SERVICE BULLETIN NO. / TECHNISCHE MITTEILUNG NR. OSB817-61

1.4 Subject / Gegenstand:

Alternative Toggle Switch

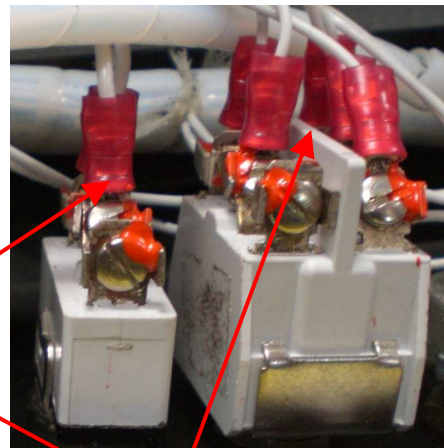
Marquardt-switches and the switch G109B-9000.10 made out of them are able to switch two separate circuits (double-pole). The second circuit is only used on particular switches. These switches (double-pole) have to be replaced by GS-942003-6-4-6-H (item 2 of List 2.2).

Single-pole-used switches have to be replaced by GS-942003-6-3-6-H only (item 1 of List 2.2).

single-pole installation
einpolige Installation

double-pole installation
zweipolige Installation

Marquardt Old Configuration Bisherige Belegung	GS-942003-6-4-6-H New Configuration double-pole Neue Belegung zweipolig	GS-942003-6-3-6-H New Configuration single-pole Neue Belegung einpolig
1	A2	2
1a	A3	3
1b	A1	1
2	B5	
2a	B6	
2b	B4

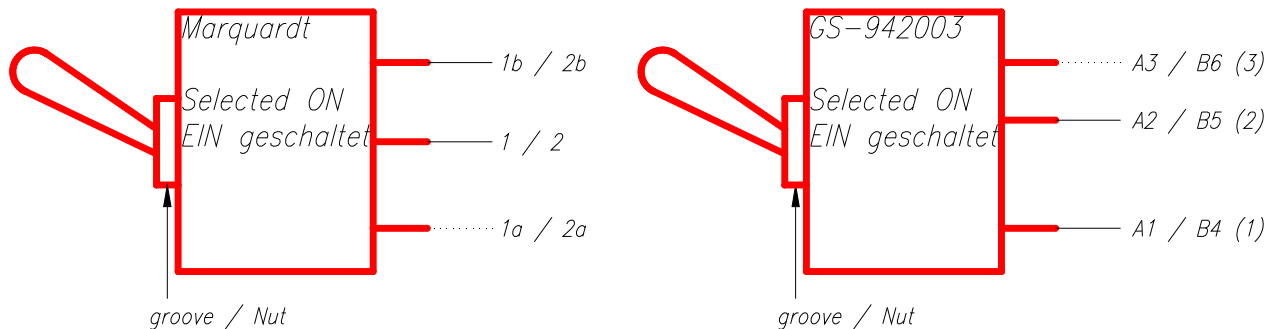
Note: The configuration of the terminals are different between the old switches and new GS-942003-switches. The middle terminals remain unchanged and the outer terminals are interchanged.

Hinweis: Die Belegung der Anschlüsse sind unterschiedlich zwischen den alten Schaltern und den neuen GS-942003-Schaltern. Die mittleren Anschlüsse bleiben gleich und die Äußeren werden getauscht.
